改善箇所説明図(不具合事象①)

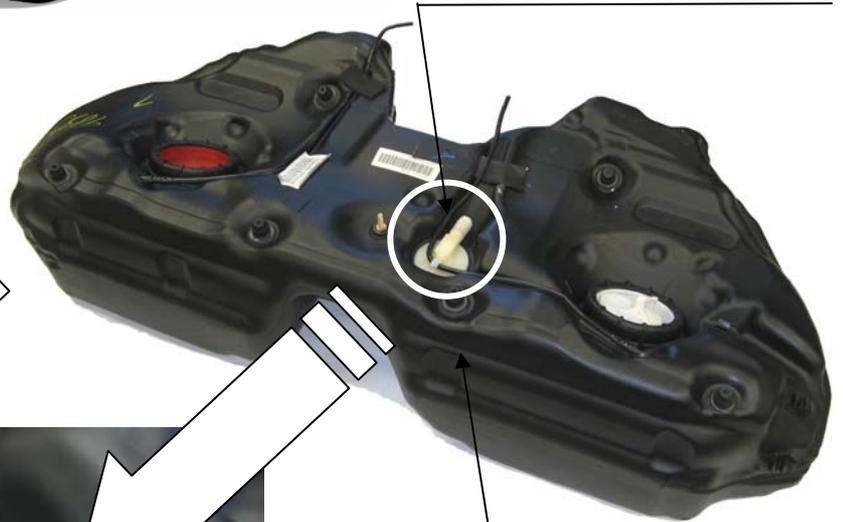
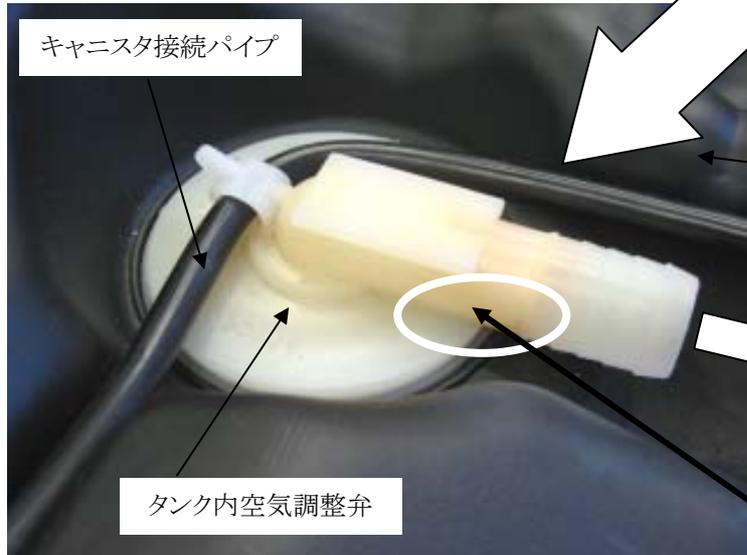
不具合発生箇所

燃料タンク上部の樹脂製空気調整弁(ベンチレーション・バルブ)の材質が不適切なため、繰り返しの燃料過給油により当該調整弁が燃料に浸ると、早期に劣化することがある。そのため、そのまま使用を続けると、当該調整弁に亀裂が発生し、最悪の場合、燃料が漏れるおそれがある。

全車両、当該調整弁を点検し、折損していない場合は、当該調整弁に補強用パイプを追加装着する。また折損している場合は、燃料タンクを対策品と交換する。

識別： エンジンルーム内燃料パイプに黄色ペイントを塗布する。
